**ITINERARIO INTERNAZIONALE E78 S.G.C. GROSSETO – FANO**  
**Tratto Selci Lama (E45) – S. Stefano di Gaifa**  
**Adeguamento a 2 corsie della Galleria della Guinza (lotto 2)**  
**e del tratto Guinza – Mercatello Ovest (lotto 3)**  
**1° stralcio**

**PROGETTO DEFINITIVO**

**VERIFICA DI OTTEMPERANZA**

**Relazione di rispondenza al tracciato oggetto di Pronuncia di Compatibilità Ambientale**

RECINZIONE CON RETE METALLICA  
 SCALA 1:20

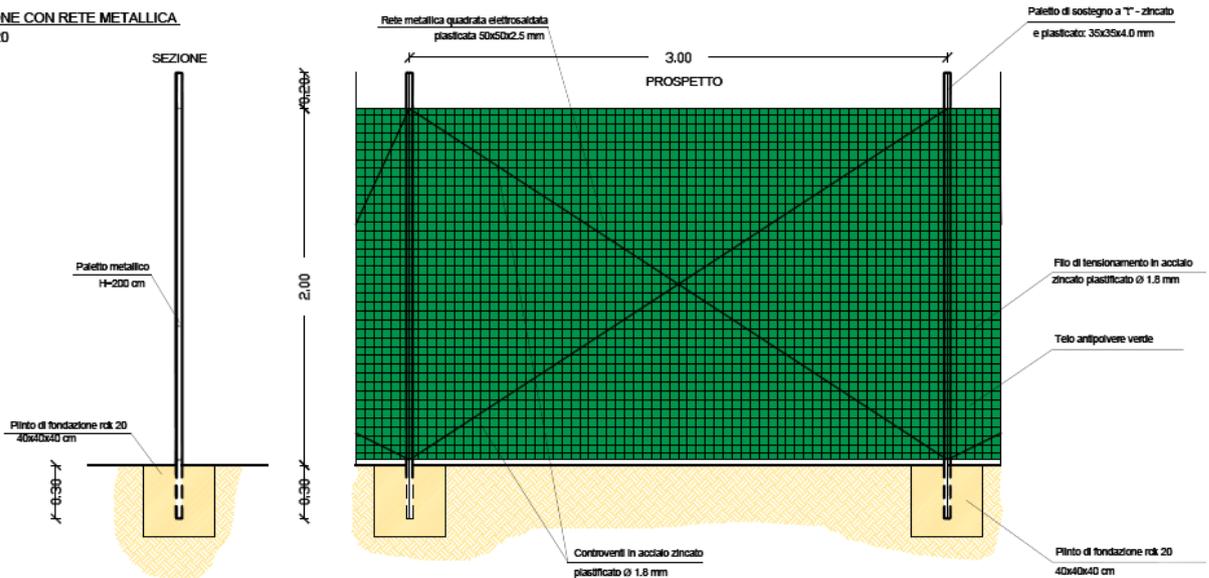
RM 10: in fase di esecuzione dei lavori le aree di cantiere dovranno essere, per quanto possibile, mascherate rispetto alle zone di maggiore visibilità; a lavori ultimati dovrà essere ripristinato lo stato ante operam.

Per tutti i cantieri e le aree di lavorazioni sono state previste barriere antipolvere con funzione di filtro visivo come da immagine che segue.

Versante sotto il viadotto sorgente rinaturato

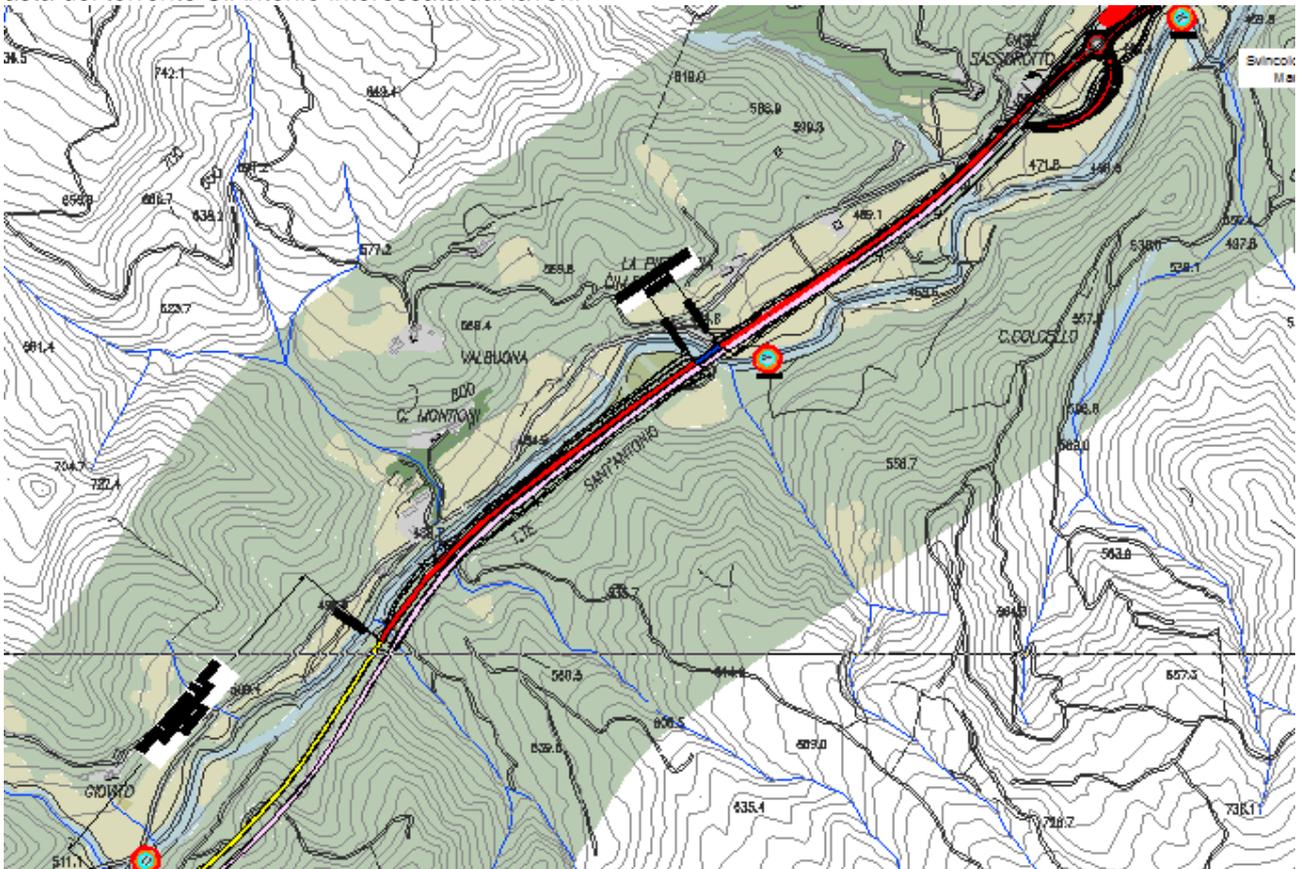
MATTM 01: si dovrà procedere alla rinaturalizzazione delle aree di seguito individuate nello Studio di Impatto Ambientale:

Tutte le aree di lavorazione utilizzate nella precedente fase sono state rinaturalizzate e/o restituite al precedente utilizzo del suolo; inoltre un rilievo vegetazionale effettuato sui tratti già realizzati ha messo in evidenza dei nuclei di vegetazione autoctona in via di riaffermazione come testimoniano le foto che seguono.

Figura 1 - Modello tridimensionale per il calcolo della propagazione delle onde sonore

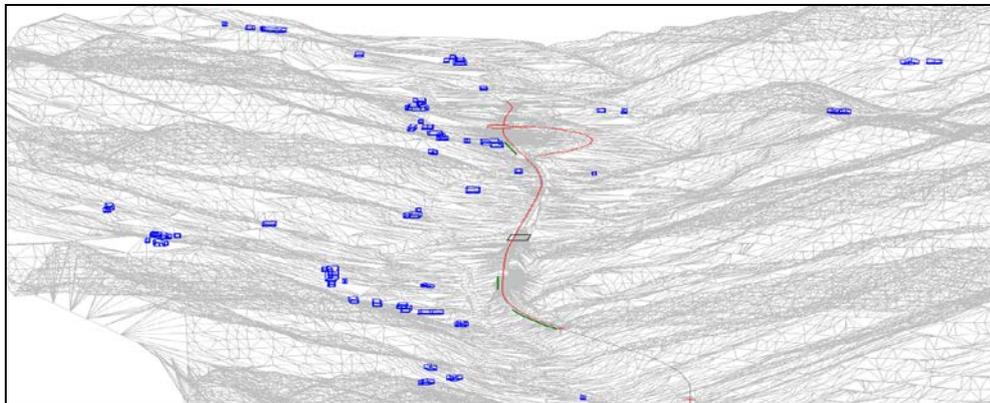
in corrispondenza degli edifici più prossimi alla strada dovranno essere localizzate ulteriori barriere acustiche che garantiscano i limiti di rumore previsti dalla normativa di riferimento

Il tratto marchigiano su cui incide il progetto è caratterizzato da versanti che costeggiano l'infrastruttura sui quali sono stati rilevati diversi ricettori, non ritenuti sensibili, nei quali comunque si è deciso di approcciare uno studio acustico dettagliato.

Il modello tridimensionale è stato realizzato sulla base del rilievo aerofotogrammetrico, del rilievo topografico di dettaglio e dei vari elaborati progettuali forniti dal committente, nonché sulla base di quanto osservato nel corso dei sopralluoghi.

Il confronto con i limiti di legge evidenzia come nello stato di progetto il rumore da traffico sia conforme a quanto prescritto dal D.P.R. 142/04 in tutta la fascia di pertinenza della nuova infrastruttura ad eccezione del ricettore A14 che però risulta avere una destinazione d'uso non residenziale ( falegnameria).
